# 改善箇所説明図

車両後面

【改善後外観】

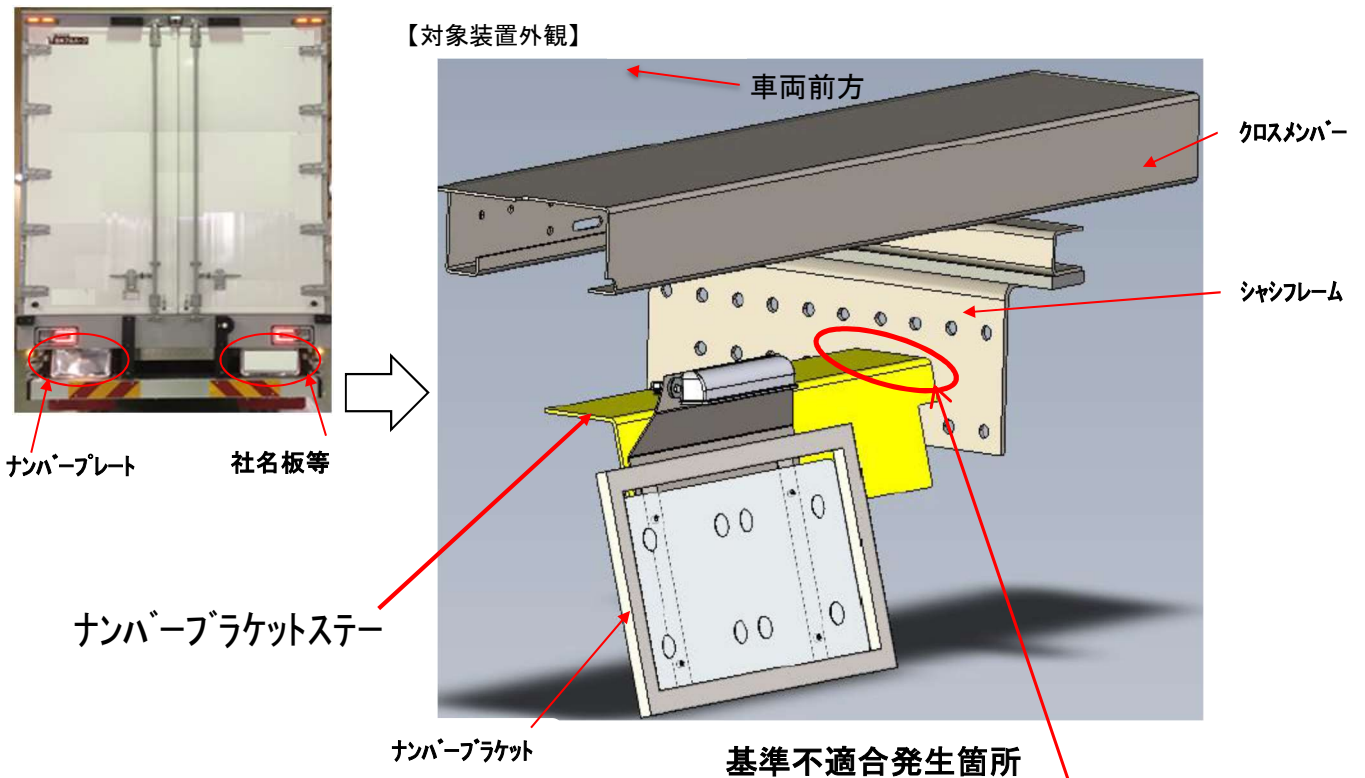
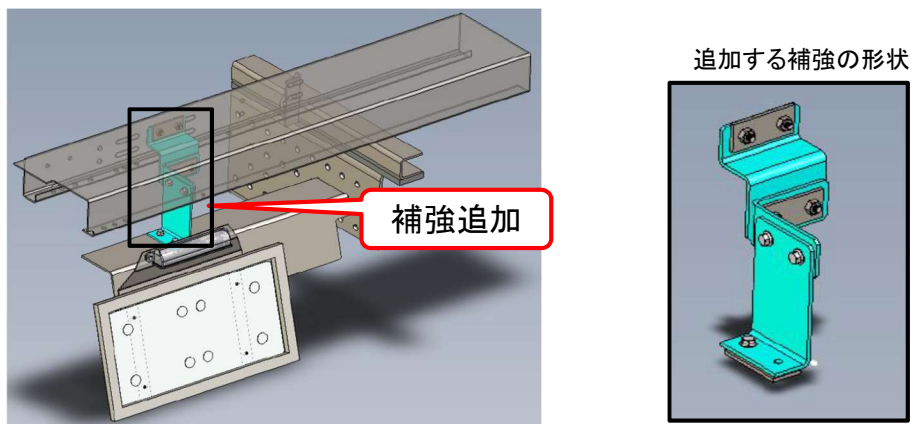
車両後面のナンバーブラケットステーにおいて、シャシフレーム取付部の強度が不足しているため、走行振動等により当該取付部に亀裂が生じるものがある。そのため、そのままの状態で使用を続けると亀裂が進行し、ステーが脱落するおそれがある。

全車両、ナンバーブラケットステーとその上部クロスメンバーを締結する補強材を追加する。なお、当該ステー取付部に亀裂が生じているものは補修を行う。更に、当該ステーを社名板ブラケット等のステーとして使用している場合は、同様の処置を行う。
